## 改善箇所説明図

### 基準不適合発生箇所

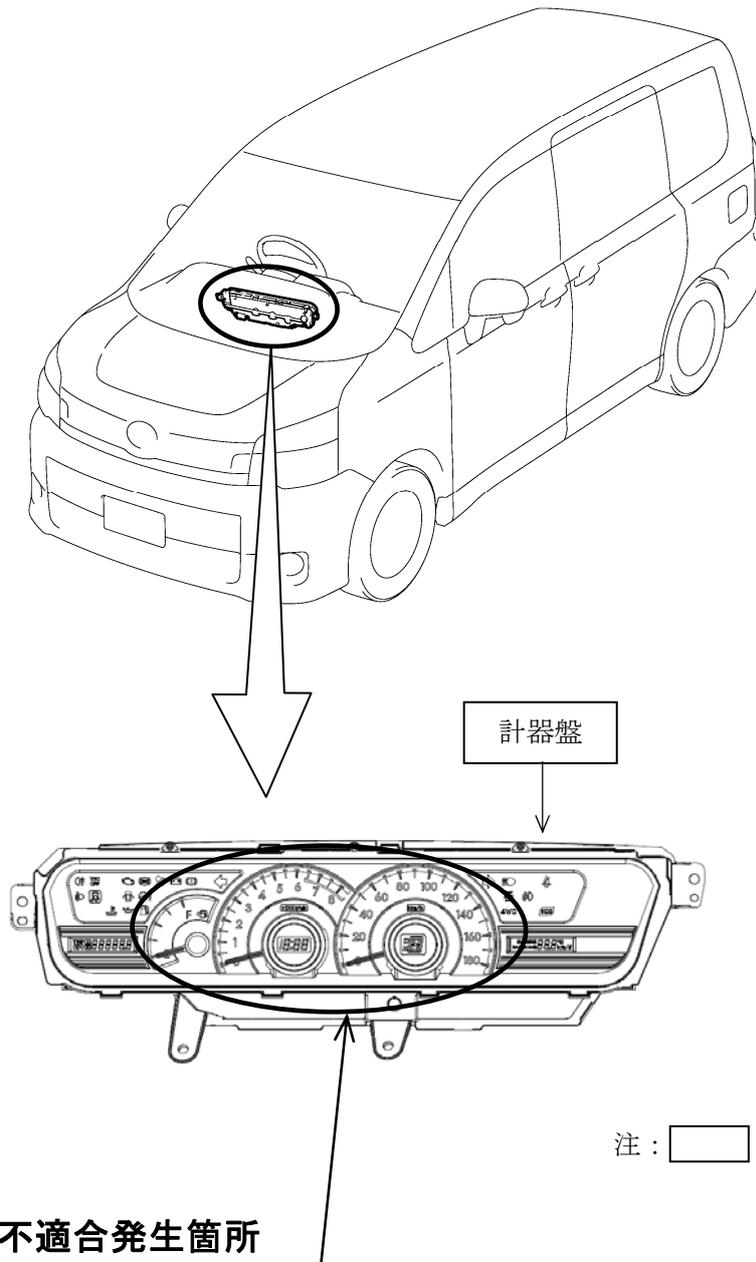
スピードメータなど計器盤照明の制御プログラムが不適切なため、スイッチを操作して車幅灯等を点灯させた際に計器盤照明が連動して点灯しないことがある。

全車両、照明制御プログラムを修正した計器盤に交換する。

識別：改善済車両にはエンジンルーム内の右サスペンションタワー上部に黄ペイントを塗布する。
